Rapport de la commission de l'aménagement et de l'environnement chargée d'examiner la proposition du Conseil administratif du 2 novembre 2016 en vue de l'ouverture d'un crédit de 1 343 100 francs destiné aux travaux d'aménagement du U cyclable rive gauche.

Rapport de M^{me} Patricia Richard.

U CYCLABLE RIVE GAUCHE
PR N°1208 – TRAVAUX D'AMENAGEMENT – MODIFICATIONS DU PROJET

Interventions prévues sur la rive gauche – Modifications

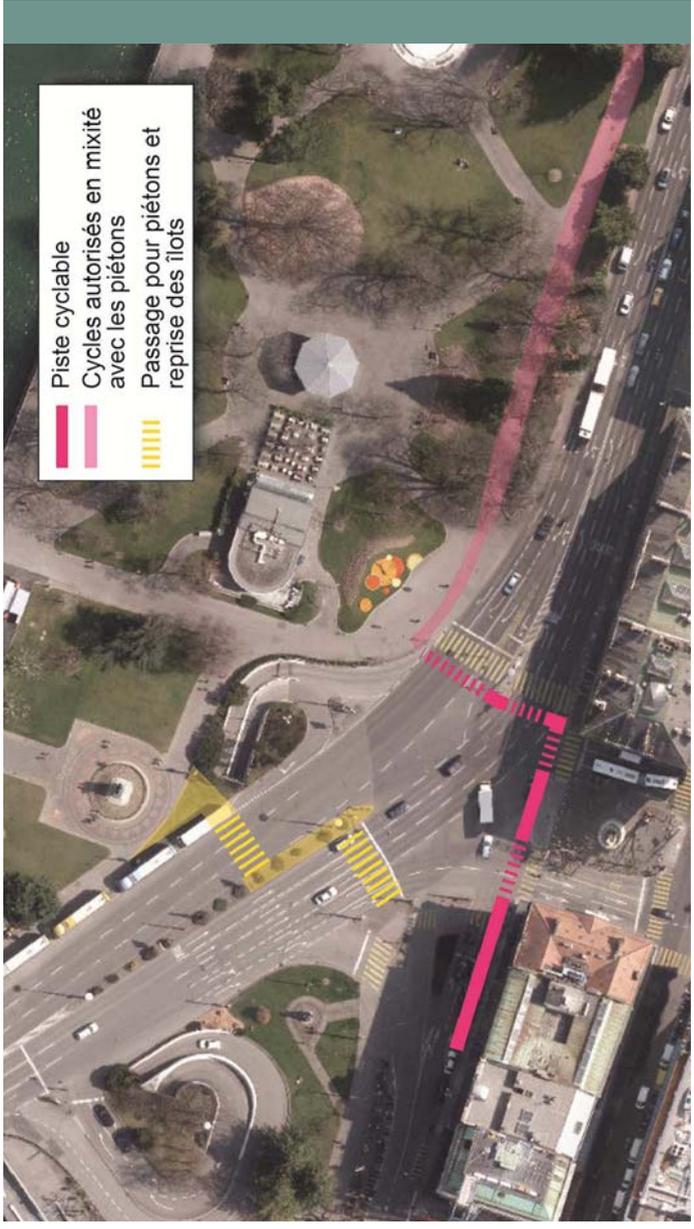
La CAE souhaite les modifications suivantes :

- Séparation des flux cycles / piétons
- Passage des cycles derrière l'Horloge fleurie

- Traversées cyclables parallèles aux passages piétons
- Passage pour piétons
- Traversées piétonnes et cyclables sécurisées
- Mise en place d'un revêtement phonoabsorbant (PR-909)
- Circulation des cycles en mixité avec les piétons
- Piste cyclable bidirectionnelle
